Via Roma 14 Ventimiglia

**Oggetto: Osservazioni al nuovo progetto della passerella, e approvazioni (21 pagine)**

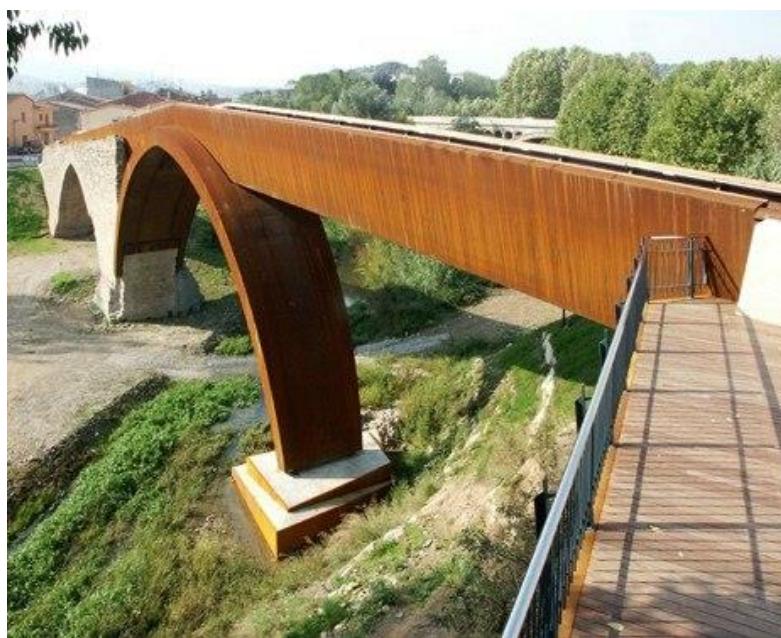
**I'ossidazione naturale, è il maggior punto di forza, di questo materiale, che se non avverrà in un modo uniforme, subirà l'effetto a strisce, come da foto, rendendo la passerella nel prossimo futuro un "Eco Mostro". Non crediamo che i cittadini di Ventimiglia, che attendono con ansia la passerella, vorrebbero questo!!**

**(N.B. La colorazione presente non corrisponde alla patina ossidante naturale, del materiale Corten, ma bensì alla ruggine, e alla lunga la recinzione subirà una corrosione precoce, che porterà alla caduta del piccolo manufatto.)**

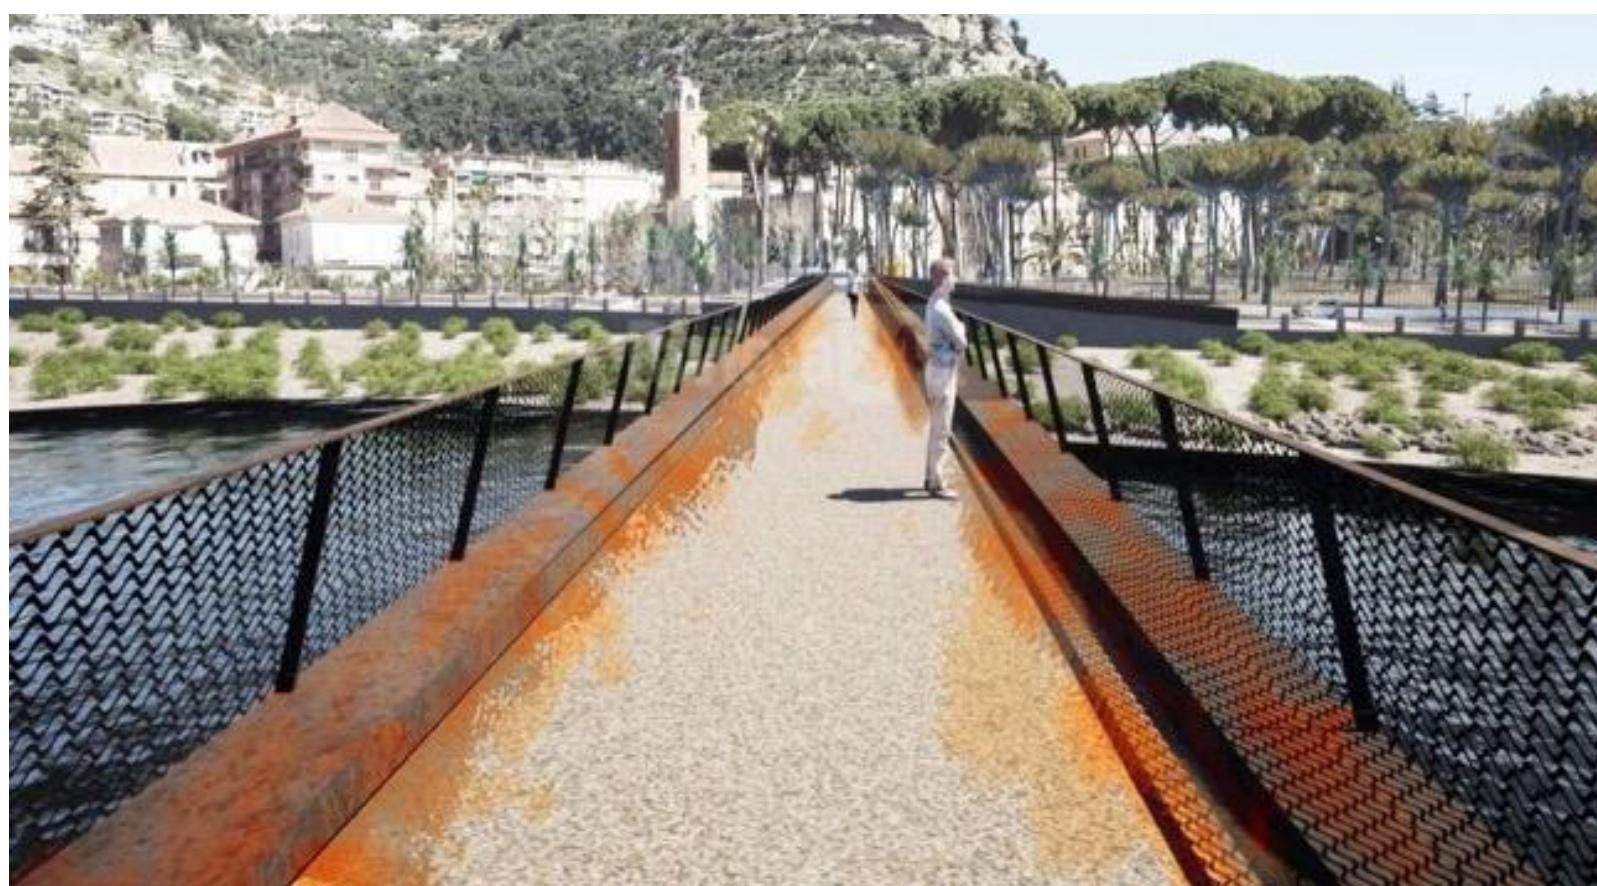
Prendendo come esempio il seguente disegno, si può notare che anche il muretto è realizzato in Cor-Ten. Ciò significa che le macchie, ben note agli esperti e causate da questo materiale, andranno a sporcare il marciapiede e la rampa di entrata.

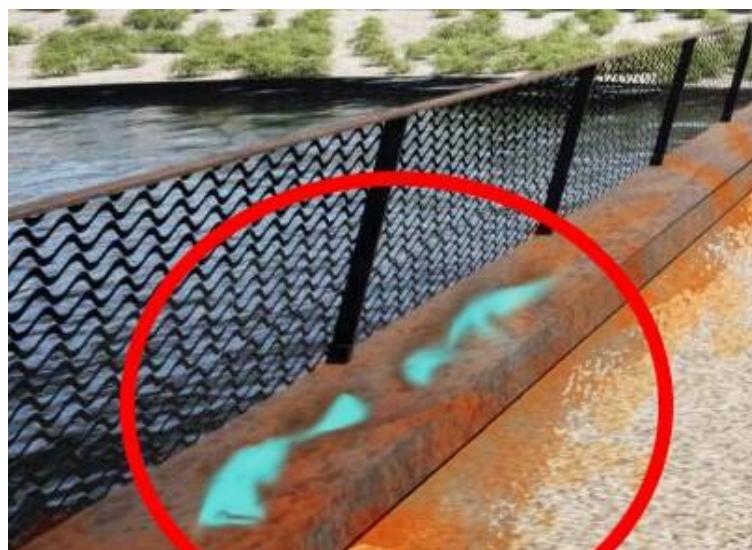
Facendo attenzione all'ultimo disegno, possiamo notare che per i bordi della pavimentazione della passerella le lastre di corten sono posizionate orizzontalmente. Come già volevo sottolineato in precedenza, gli esperti nel settore raccomandano di non utilizzare mai lastre di corten posizionate orizzontalmente, ovvero con una faccia rivolta verso il cielo, poiché l'acqua potrebbe stagnare in piccoli avvallamenti, creando buchi nel materiale.

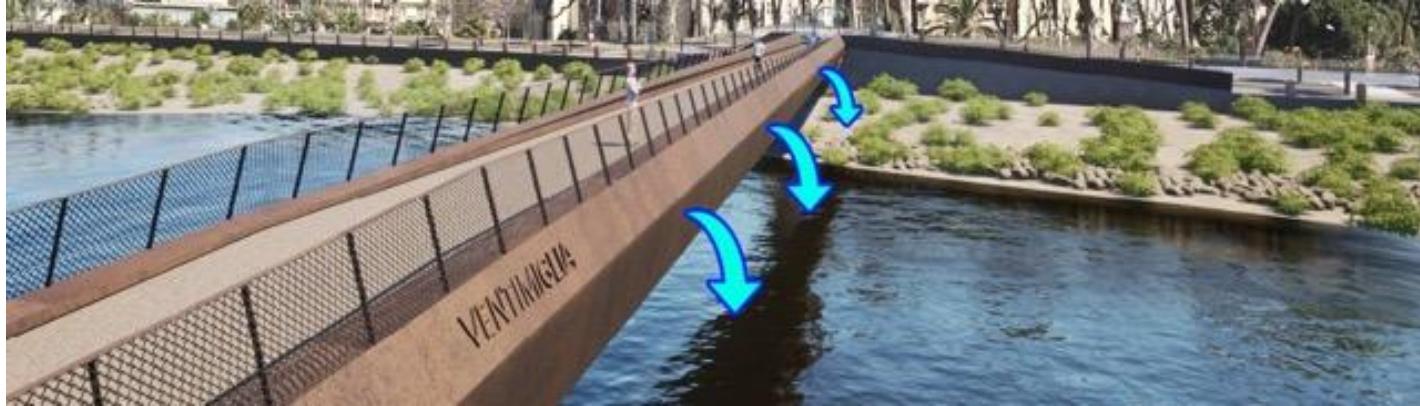
La passerella in questione sarà costruita in un'area di Importanza Comunitaria (SIC), e pertanto è fondamentale prestare particolare attenzione a non inquinare l'ambiente in alcun modo. Questo è particolarmente rilevante considerando che la struttura attraversa un fiume le cui acque confluiscono direttamente nel mare, situato a breve distanza dalla foce.

Come già evidenziato, l'acciaio COR-TEN, utilizzato per la passerella, non funzionerà correttamente in un ambiente marino caratterizzato da un'elevata salinità. In tali condizioni, il corten può non sviluppare il necessario strato protettivo, rendendosi vulnerabile alla corrosione. Le piogge possono causare la formazione di macchie di ruggine che scivolano verso il basso, contaminando le superfici adiacenti, come i marciapiedi. In questo scenario, l'acqua piovana scorre dal rivestimento in corten e può finire nel fiume, trasportando il caratteristico colore marrone nell'acqua.
